是正処置後の現場状況①（1 / 4）

<ZOI内電線管の対策内容について>

火災防護（3年）チーム検査を受けた水平展開状況について

<SKシート施工概要>

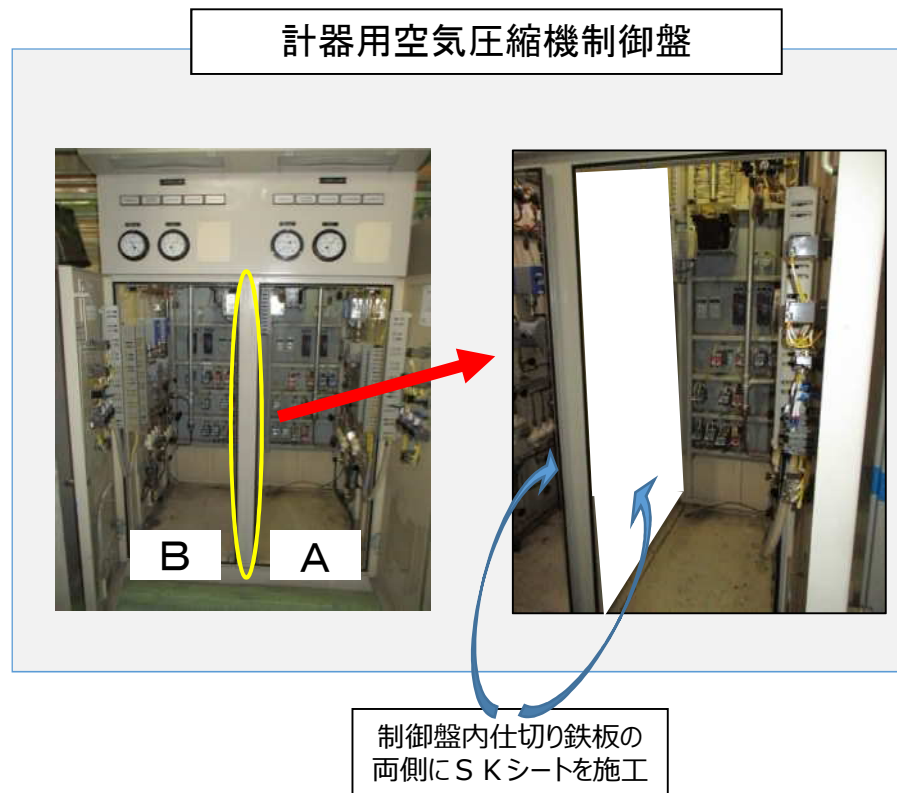
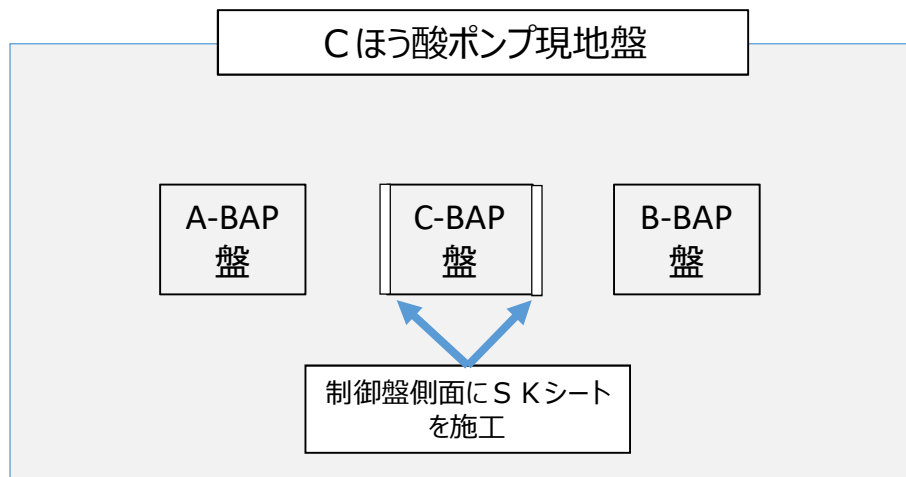
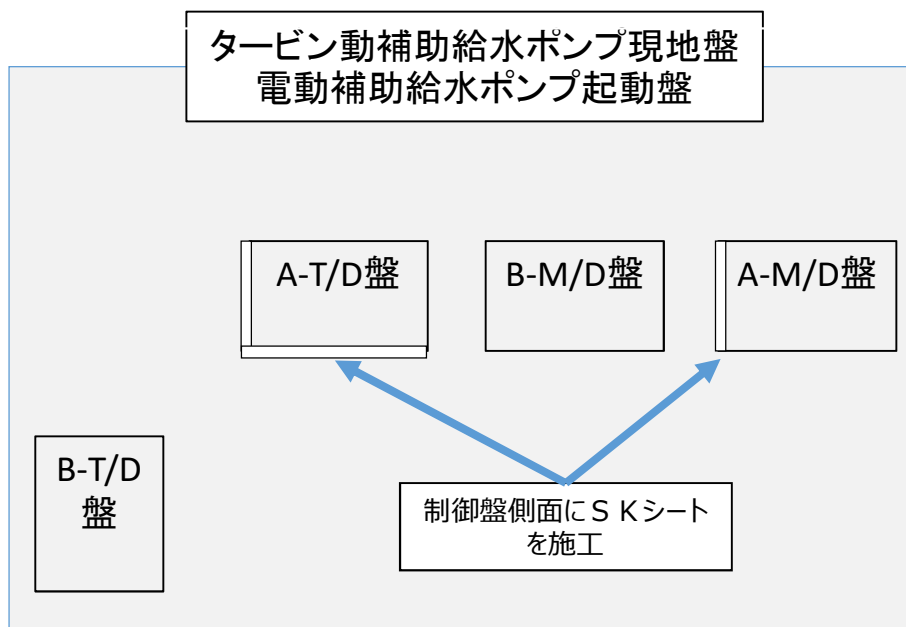
＜現地盤の対策内容について＞

「a：同じ機能を有するものが複数ある場合」により火災防護対象外としていた盤のうち共有回路を有する以下の盤について対策を実施

ケーブルトレイと同様に0.4mm以上の鉄板（盤筐体）
+SKシート2枚

安全系VDU盤と同様にA、Bの盤が隣接しているため0.4mm以上の鉄板（盤筐体）の両側にSKシートをそれぞれ2枚
